Nº: EB01-007
MODELO: MT-42E (LUCKY ROBIN)
FECHA:07/03/2001
Asunto: Versión de Memoria v2.1D (EUS)
Ref.: 09/01E
NOTAS:

ANEXO 2: Cambio tecnológico en el integrado CPLD XC9536 XILINX.

Fig. 1

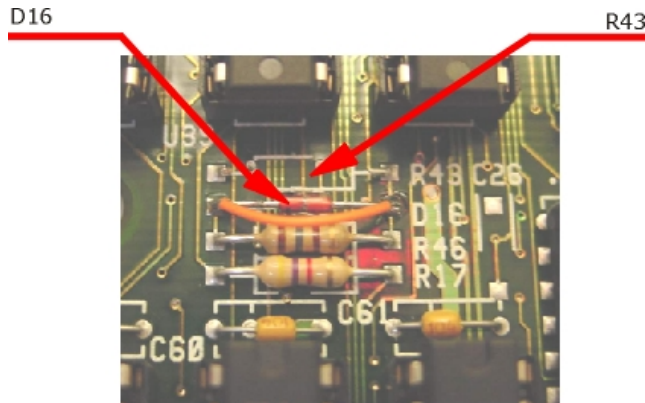
Debido a un cambio tecnológico en la CPLD XC9536 de XILINX fabricadas a partir de la semana 0037, obliga a realizar en las cartas de control con el circuito impreso 960606.5 la siguiente modificación de la fig1.

1. Eliminar la resistencia de 330W 1/4w 5%, R43.
2. Puentear el diodo schottky BAT042, D16.

NOTA IMPORTANTE: Si no realizamos la modificación es posible que la CPU empiece a realizar secuencias erráticas.

Fig. 2

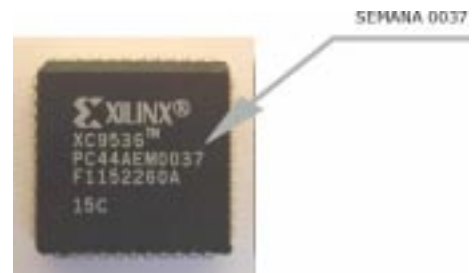
En la carta **DISPLAY PREMIOS 941108.1** hay que cortar la pista que sale del pin 16 del RACK2 y unirla al pin 8 del display DS3, como muestra la fotografía:

Fig. 3

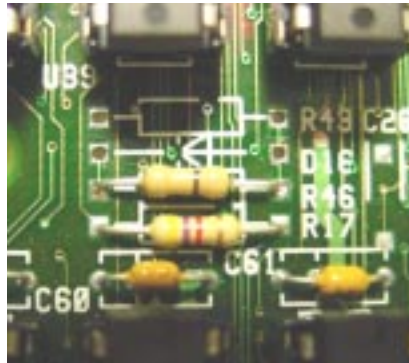
OBSERVACIÓN: A partir de la fecha 27/02/2001, se incorpora esta modificación en fábrica, según fig 3. Eliminando D16 y R43, y sustituyendo R46 por un puente de 0 Ohms.
